제 천 시

'98 행정사무감사시 지적건의사항 조치결과

(산업도시위원회 소관)

제 목 : 간이 집하장 벽면 하자보수 완료 통보.

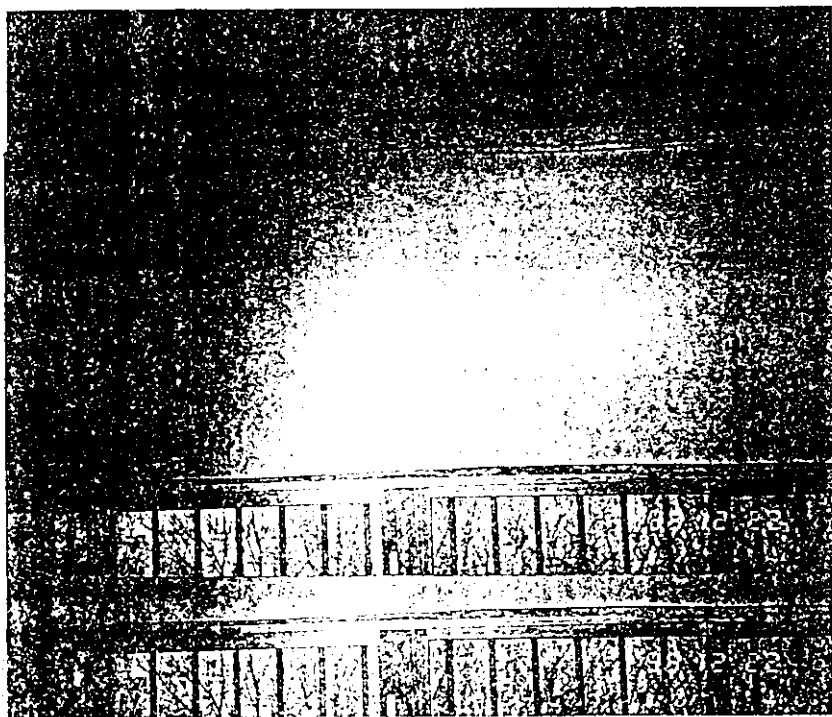
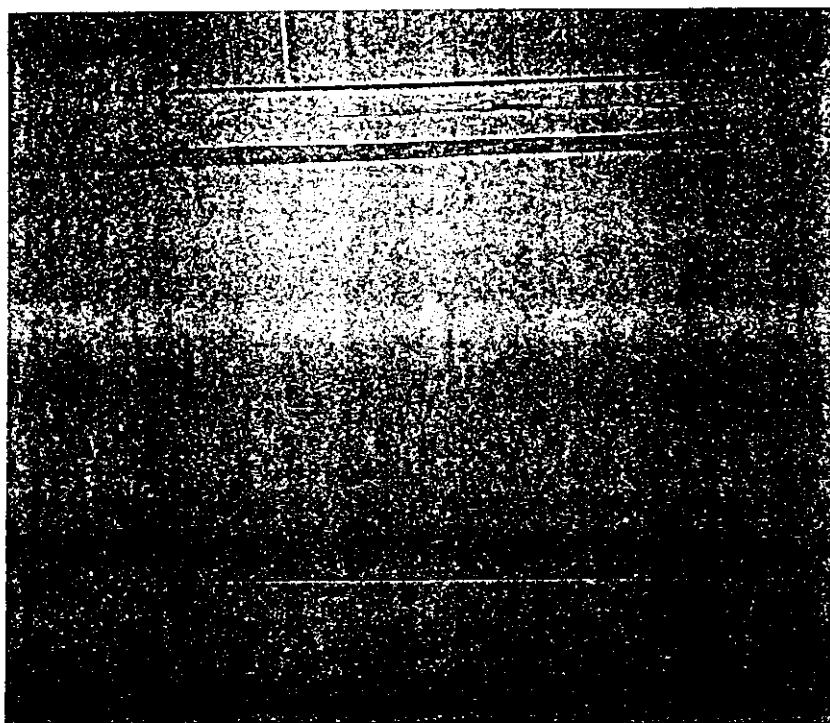
- 1.간이집하장 소재지 : 제천시 청풍면 울태리 133-124번지('97년9월 준공)
- 2.지 적 사 항 : 우측벽면 기초콘크리트 균열.
- 3.첨 부 : 조치 전.후사진 각 2매. 끝.

지적 사항	조치 및 시정요구사항	조치 계획 (결과)	비고
감사자료 작성 미흡	○ 향후 의회요구자료나 감사자료 작성에 철저를 기하기 바람.	○ 향후 의회요구자료나 감사자료를 구체적으로 충실하게 작성하여 제출토록 하겠음.	완료
과실생산유통지원사업의 수출용 이중봉지 지원 부적정	○ '98년초 사과수출은 영농법인 조합원과 비조합원들이 함께 하였으나, 이중봉지 지원은 영농법인 조합원에 치중되었음. - '98년도 사과수출을 한 농가현황을 파악 관리하고, 이에 의하여 수출용 이중봉지를 배부하기 바람	○ 사과수출용 이중봉지는 수출을 목적으로 하는 농가에 우선 공급하여 수출사과의 질을 높여 판매수익을 높이는데 목적이 있는바, - 수출실적이 있는 농가를 사전 파악하여 이중봉지를 우선 공급토록 조치하겠음.	추진중
농산물 간이집하장 기초일부 부설시공	○ 청풍 물태리 남재천농협 청풍지소의 농산물 간이집하장이 건물신축시 기초가 부설하여 벽에 균열이 발생하였음. - 향후 같은 사례가 재발되지 않도록 대책강구요	○ 시정요구건에 대한 조치 - 농축51160-460('98. 12. 7)호로 간이집하장 벽면 균열 하자보수 요청 공문서 발송. - 청풍면장에 대하여는 「하자보수」 후 간이집하장 관리에 만전을 기하도록 공문시달 ○ 조치결과 : '98. 12. 22일 벽면 하자보수 작업완료 (사진참조) - '98. 12. 28일 하자보수 완료 공문 접수(사본붙임)	완료

위의 건 제천시 농축51160-460('98.12.7)호로 지적된 아래의 간이 집하장에 대하여 하자보수를 완료하였기 통보합니다.
